# 環境省 Q&A の問題点 2025

(C) 宇山靖政

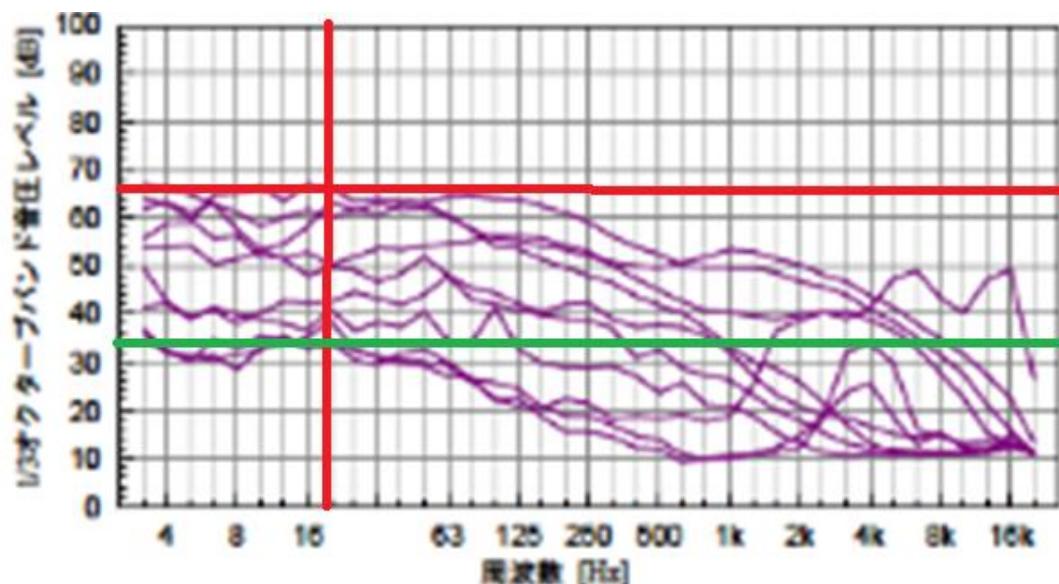
定義域を変更すれば、グラフも違ってくるし、上の表の値もグラフの定義域に合わせて変更する必要があります。4Hzからのグラフでは、20Hz以下の超低周波音に関しても検討しているかのような誤解を生みます。

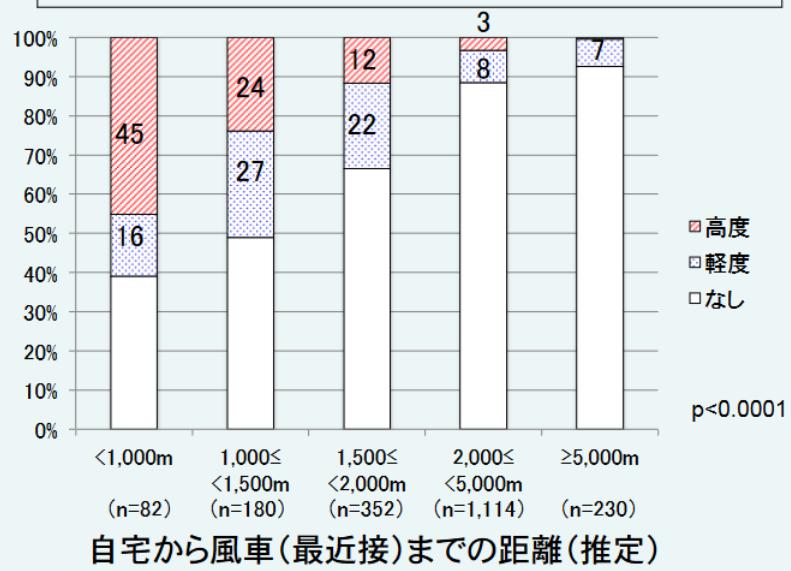
質問:「自宅で、風力発電施設からの音に悩まされたり、うるさく感じることがありますか」
